TECH TIP 003

E18/TT003 v1.0
2014/03

5501XS, 5671XS ȘI ROLE ÎNTINZĂTOARE ASOCIATE

RENAULT 1,4 16V & 1,6 16V BENZINĂ

FIG. 1

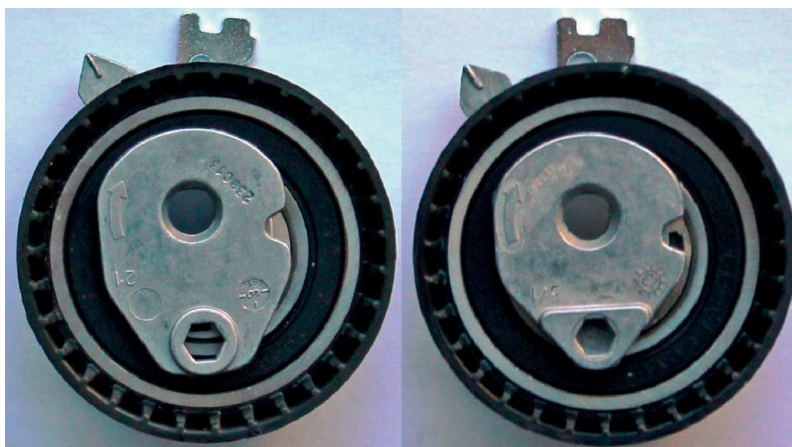
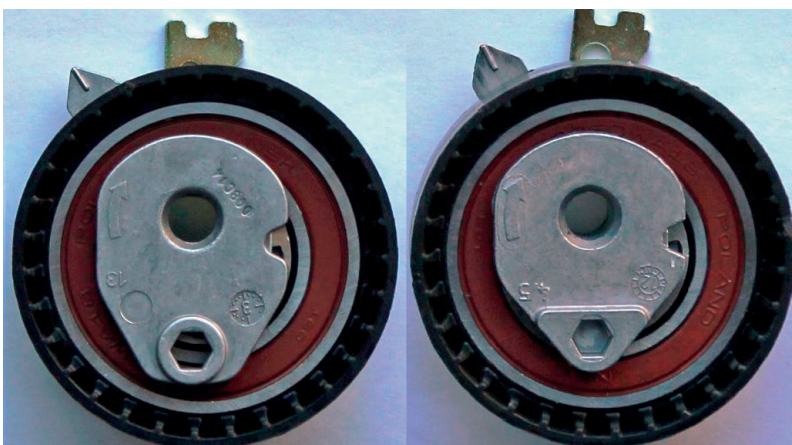
Actualizarea OEM/OES a făcut ca următoarele modele să fie depășite: cureaua de distribuție 5501XS și rolele întinzătoare aferente T43064 (Fig. 1 stânga) sau T43168 (Fig. 1 dreapta), precum și alte kituri asociate. Acestea nu vor mai putea fi instalate la motoarele Renault K4M/K4J.

Cureaua 5501XS a fost înlocuită de 5671XS, rola întinzătoare T43064 a fost înlocuită de T43236 (Fig. 2 stânga) iar rola întinzătoare T43168 a înlocuită de T43238 (Fig. 2 dreapta).

Toate cele patru role întinzătoare par identice, însă între ele există o diferență de operare majoră. Rolele întinzătoare de nouă generație T43236 și T43238 produc o întindere mai redusă a curelei și pot fi folosite doar cu cureaua de nouă generație: 5671XS, design realizat special pentru această actualizare.

Modelele vechi de curea (5501XS), role întinzătoare (T43064 și T43168) și kiturile din inventarul dumneavoastră încă pot fi instalate pe aplicații K4J/K4M fabricate înainte de 2013. Piese din vechea și din noua generație nu pot fi combinate. Cureaua nouă (5671XS) poate fi folosită pe toate aplicațiile K4M/K4J. Cu toate acestea, ea trebuie folosită numai împreună cu rolele întinzătoare din noua generație (T43236 și T43238).
